改善箇所説明図

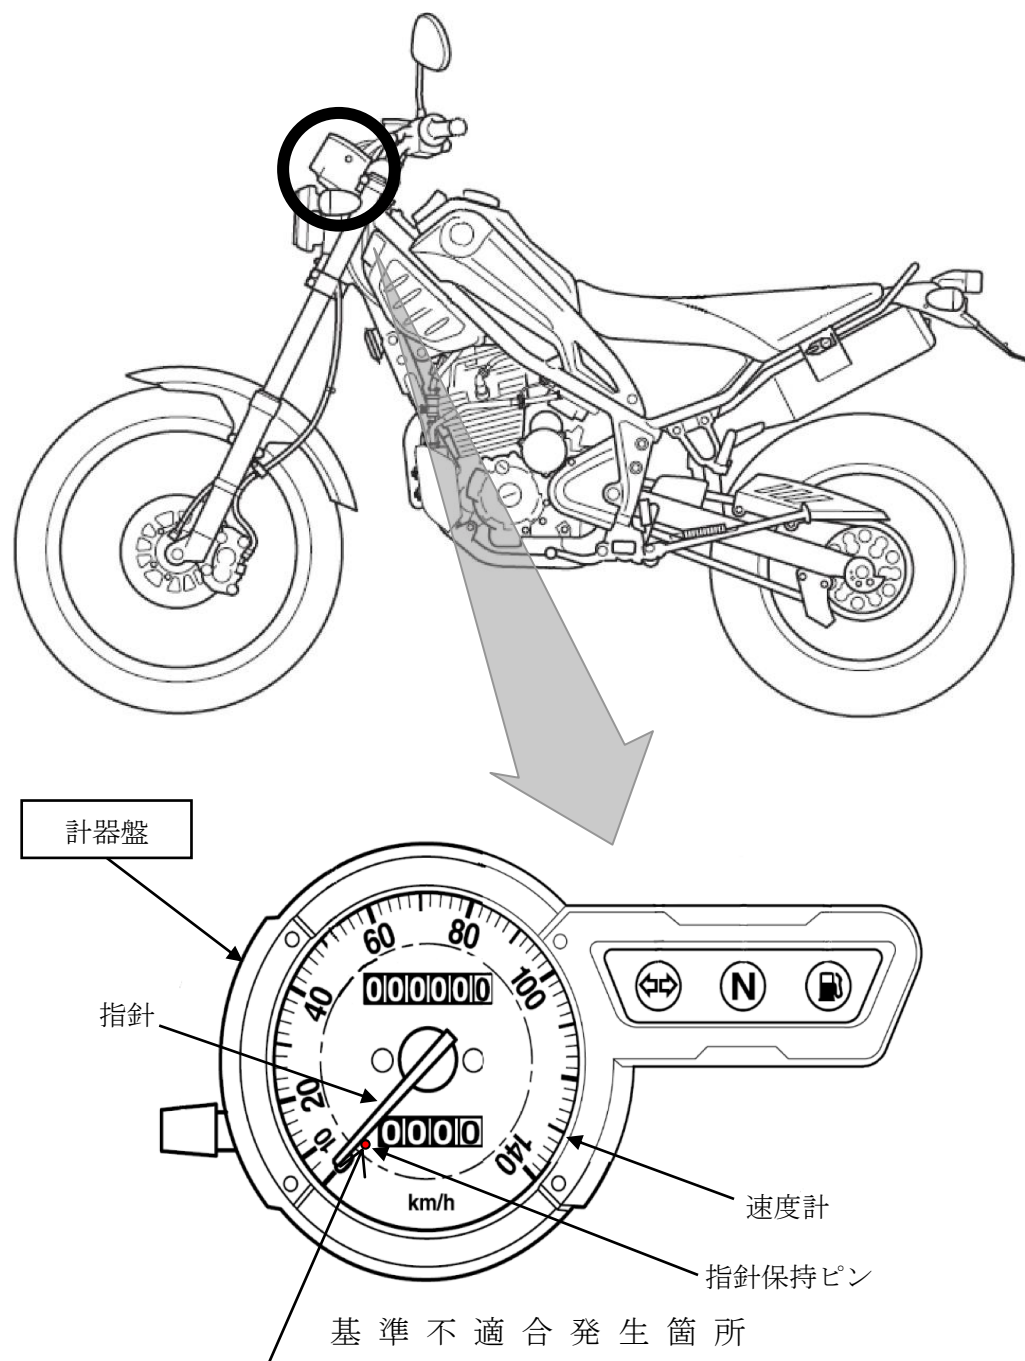
速度計において、正規の仕様と異なる指針保持ピンを組付けたものがある。そのため、計器盤内の温度が上がると、当該保持ピン表面の塗料が粘性を帯び、最悪の場合、指針が当該保持ピンに固着し、速度計が作動しなくなるおそれがある。

改善の内容：全車両、計器盤の製造ロット番号を確認し、該当するものは計器盤を正規品と交換する。また、計器盤を交換する際は、その時点の走行距離をメンテナンスノートに記録する。
